WG: KBD - Luftbildauswertung für Bauabschnitt Aldekerk Süd - Mara

Aktenzeichen:
22.5-3-5154028-260/22
bei Antwort bitte angeben

Kampfmittelbeseitigungsdienst / Luftbildauswertung

Kerken, Bauabschnitt Aldekerk Süd - Mara

Aktenzeichen :
22.5-3-5154028-260/22

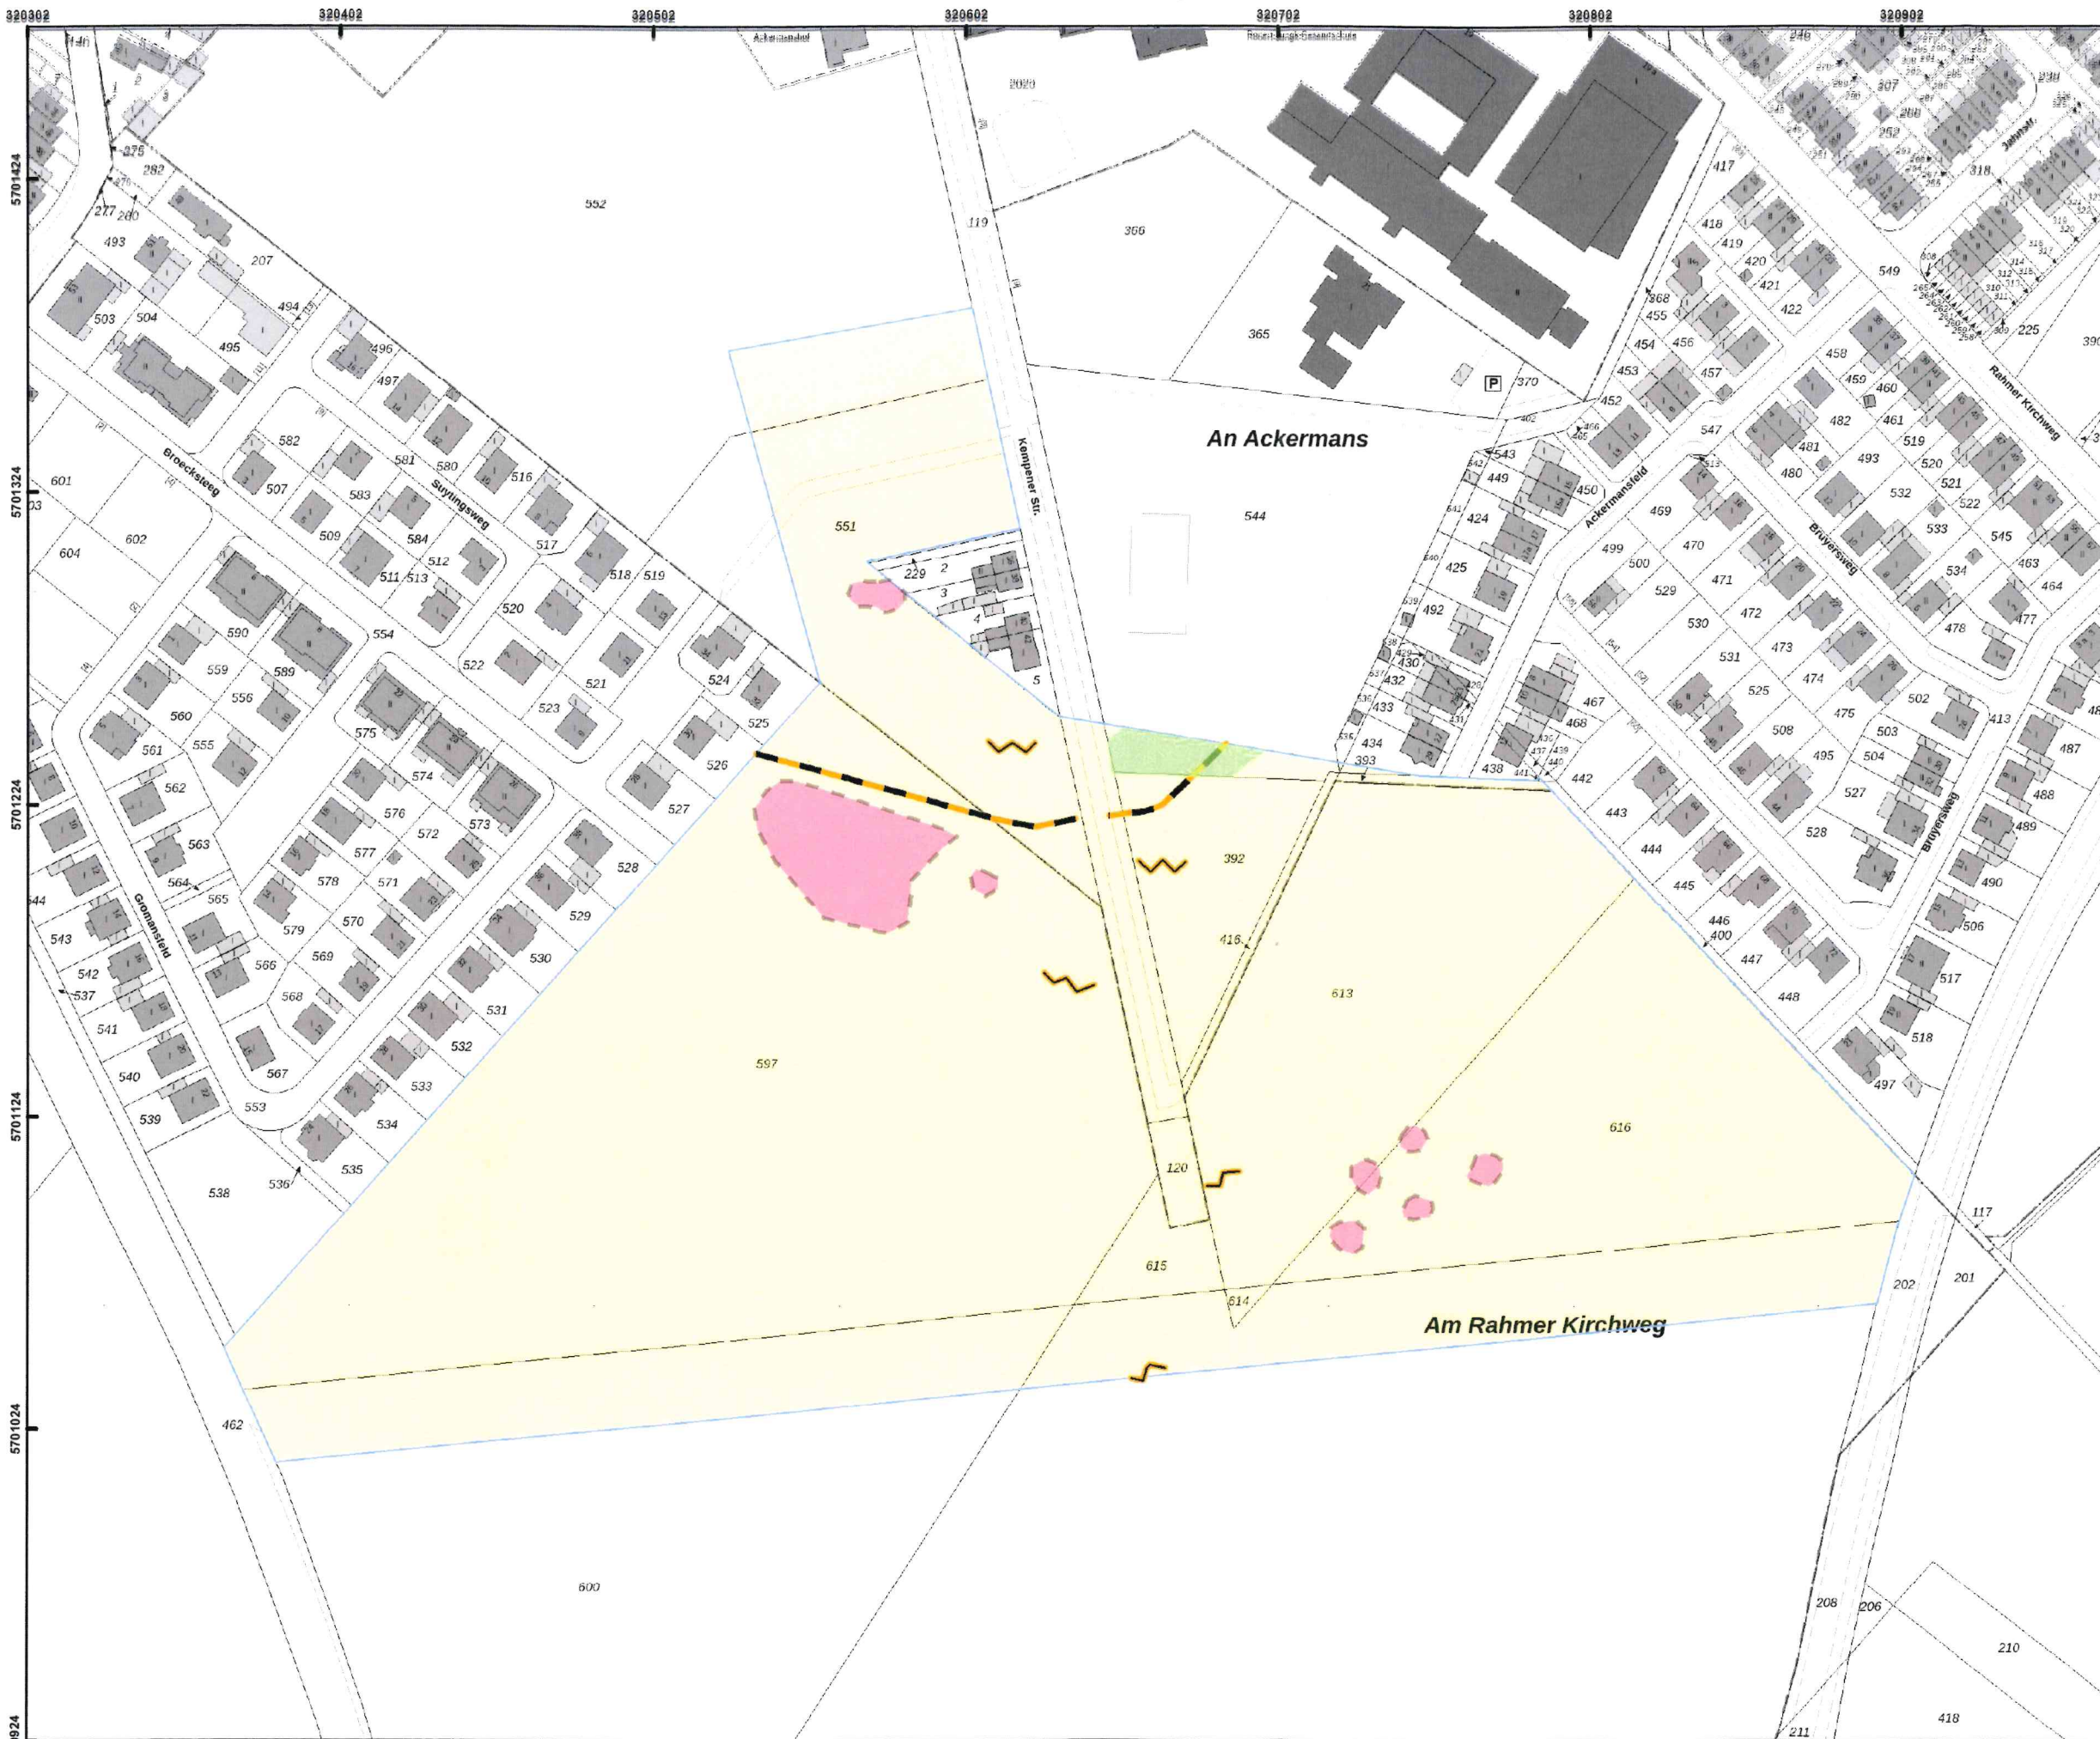
Luftbilder aus den Jahren 1939 - 1945 und andere historische Unterlagen liefern Hinweise auf einen konkreten, in der beigefügten Karte dargestellten Verdacht auf Kampfmittel. **Ich empfehle die Überprüfung der Militäreinrichtungen des 2. Weltkrieges (Laufgraben, Panzergraben und militärische Anlage), sofern diese nicht vollständig innerhalb der geräumten Fläche liegen.** Eine darüber hinausgehende Untersuchung auf Kampfmittel ist nicht erforderlich. Die Beauftragung der Überprüfung erfolgt über das Formular Antrag auf Kampfmitteluntersuchung.

Sofern es nach 1945 Aufschüttungen gegeben hat, sind diese bis auf das Geländenniveau von 1945 abzuschleifen.

Erfolgen Spezialtiefbauarbeiten mit erheblichen mechanischen Belastungen wie Rammarbeiten, Pfahlgründungen, Verbauarbeiten etc. empfehle ich eine Bohrlochdetektion. Beachten Sie in diesem Fall den Leitfaden auf unserer Internetseite.
